**AVIS RELATIF À LA PROTECTION
CONTRE LES EVENTUELS EFFETS NOCIFS ET NUISANCES
PROVOQUÉS PAR LES RAYONNEMENTS NON IONISANTS
GÉNÉRÉS PAR DES ANTENNES ÉMETTRICES STATIONNAIRES**

Commune : SERAING - Exploitant : TELENET GROUP

Référence exploitant : LG2080C

Rapport n° 4480 / 2023

Figure 1 : Vue en plan des lieux de séjour et des points de contrôle

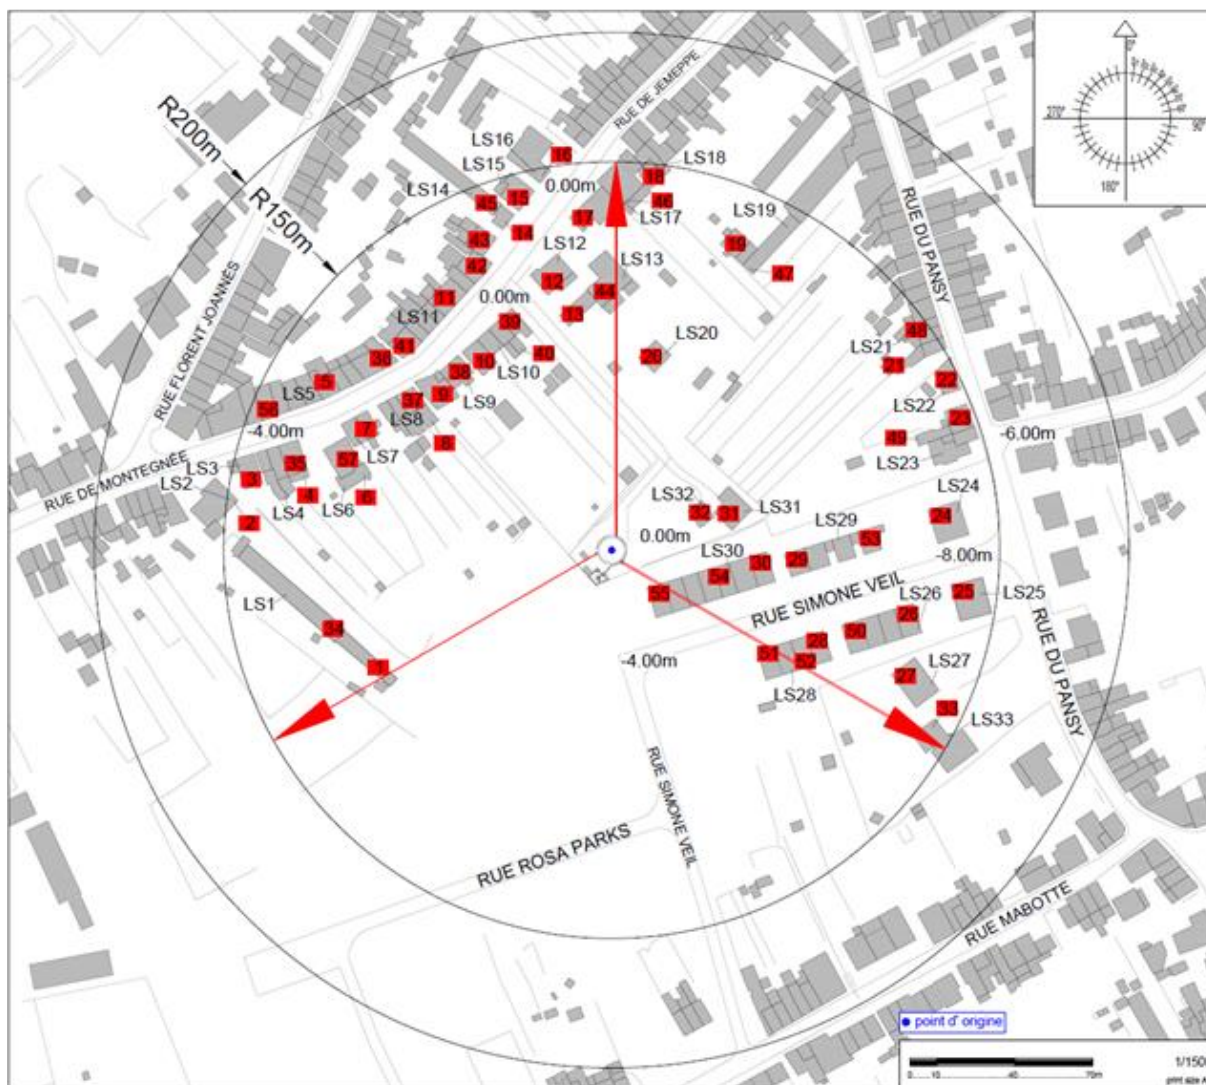
- le numéro du point de contrôle repris sur un des plans de la figure 1;
- le numéro du LS dans lequel se trouve le point de contrôle de la 1^{ère} colonne ;
- l'atténuation d'obstacle prise en compte pour le calcul de l'indice d'exposition dans le LS ;
- le résultat du calcul de l'indice d'exposition.

N° point de contrôle	LS	Atténuation (dB)	Indice d'exposition relatif à la limite par installation IE_i
1	LS1	3,0	0,983
52	LS28	3,0	0,961
51	LS28	3,0	0,909
44	LS13	3,0	0,889
39	LS10	3,0	0,841
12	LS12	3,0	0,832
13	LS13	3,0	0,799
34	LS1	3,0	0,757
50	LS26	3,0	0,720
17	LS17	3,0	0,677
10	LS10	3,0	0,652
28	LS28	3,0	0,630
46	LS17	3,0	0,625
42	LS11	3,0	0,549
40	LS10	3,0	0,530
19	LS19	3,0	0,525
18	LS18	3,0	0,525
14	LS14	3,0	0,520
15	LS15	3,0	0,513
47	LS19	3,0	0,510
43	LS11	3,0	0,506
38	LS9	3,0	0,503
16	LS16	3,0	0,492
11	LS11	3,0	0,458
26	LS26	3,0	0,444
45	LS14	3,0	0,443
27	LS27	3,0	0,437
9	LS9	3,0	0,410
33	LS33	3,0	0,377
6	LS6	3,0	0,356
57	LS6	3,0	0,331
37	LS8	3,0	0,327
7	LS7	3,0	0,321
53	LS29	3,0	0,304
4	LS4	3,0	0,298

En ce qui concerne les antennes de l'installation mentionnées dans le tableau 1, la distance maximale à laquelle la limite pourrait être atteinte, à l'extérieur, est égale à 153,5 m. S'il n'y a pas de LS à une distance inférieure, les antennes respectent forcément la limite d'immission.

Dans le cas des LS situés à l'intérieur des bâtiments, une atténuation d'obstacle est prise en compte et il en résulte que la distance maximale à laquelle la limite pourrait être atteinte se réduit à 108,6 m.

Figure 2 : Vue en plan des installations d'antennes dans un rayon de 300 mètres autour de l'installation faisant l'objet de la demande d'avis

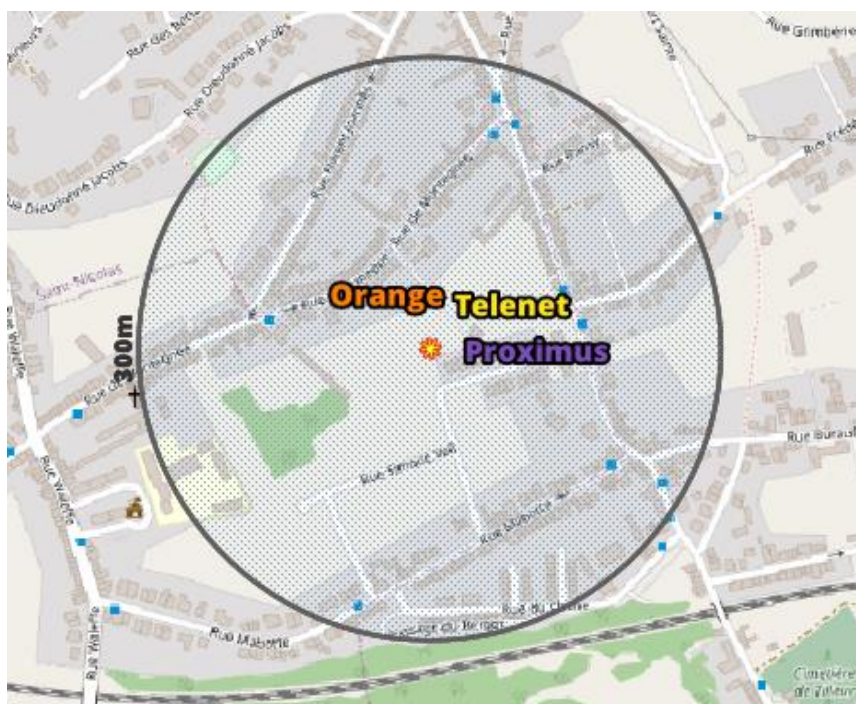
Le plan en projection verticale de la figure 2 indique la localisation des antennes actives éventuelles visées par le décret et situées dans un rayon de 300 mètres autour de l'installation référencée dans le paragraphe 2. Les données de localisation de ces antennes et les avis correspondant sont accessibles via le cadastre en ligne des antennes émettrices stationnaires⁶.

Compte tenu du nombre d'installations localisées dans la figure 2, il apparaît que l'intensité du rayonnement électromagnétique généré, dans les lieux de séjour situés à proximité de l'installation référencée dans le paragraphe 2, par l'ensemble des antennes émettrices stationnaires de l'ensemble des exploitants du même site d'antennes émettrices stationnaires respecte la limite fixée à l'article 4, § 2 du décret.
